改善箇所説明図①

改善箇所説明図②

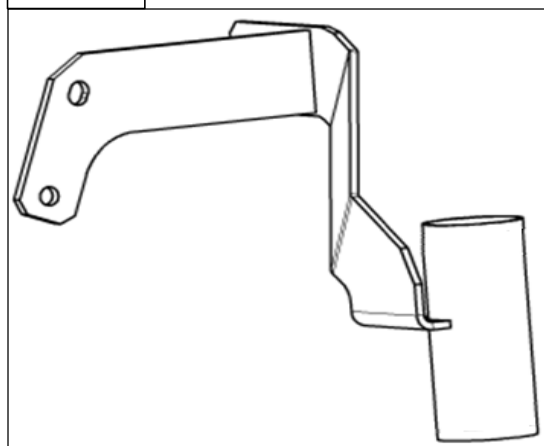
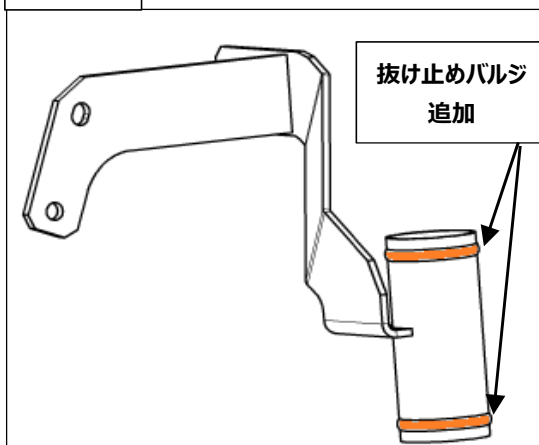
不具合発生箇所

過給器のインタークーラーにおいて、インタークーラーホースを繋ぐ中間パイプの設計が不適切なため、過給圧により当該ホースが抜けるものがある。そのため、ホースが抜けた箇所からエンジンオイルが飛散するとともに出力低下し、最悪の場合、火災となるおそれがある。

改善内容

全車両、中間パイプを対策品に交換する。

インタークーラーホースの中間パイプの形状にて判断が可能。

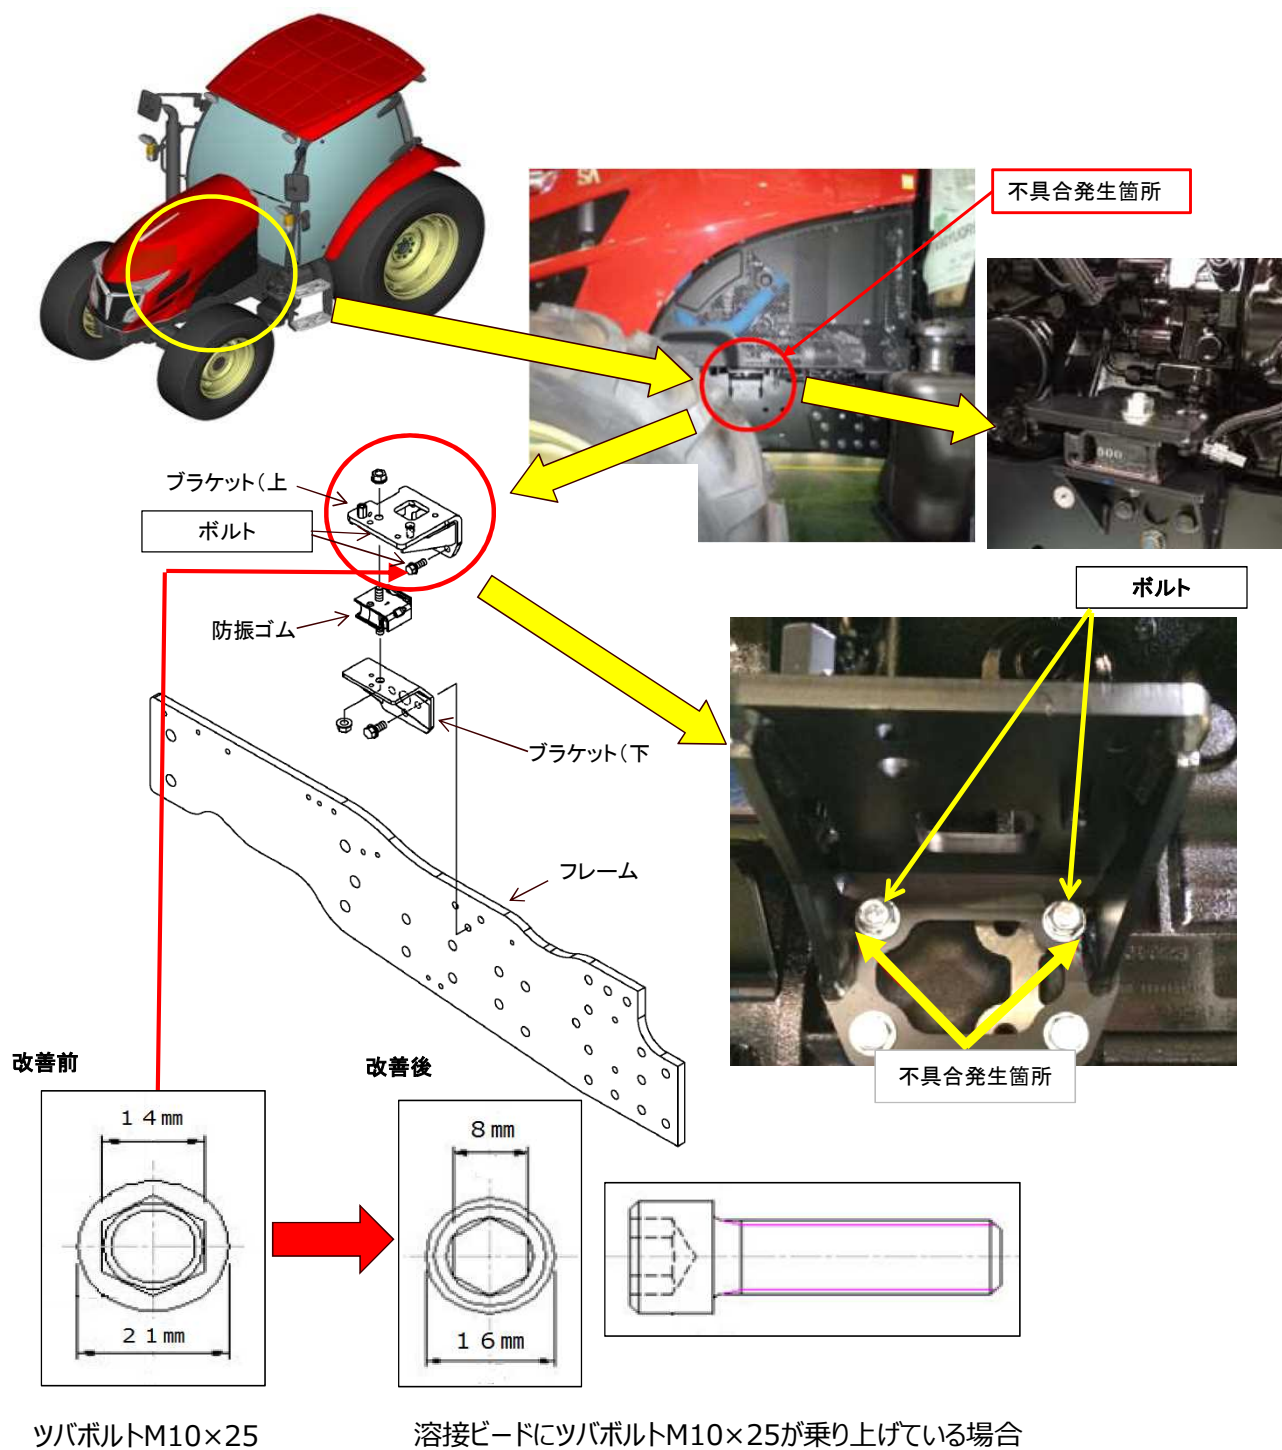
不具合発生箇所

エンジンマウントのブラケットにおいて、当該ブラケットの溶接指示が不適切なため、溶接ビード(盛り上がった溶接痕)に固定ボルトが乗り上げているものがある。そのため、そのままの状態で使用を続けると、エンジン振動により、当該ボルトが緩むおそれがある。

改善内容

全車両、ブラケット溶接部を確認し、固定ボルトが溶接ビードに乗り上げているものは、ボルトを対策品に交換する。

ボルト頭(2本)を白ペンで塗り、識別する。
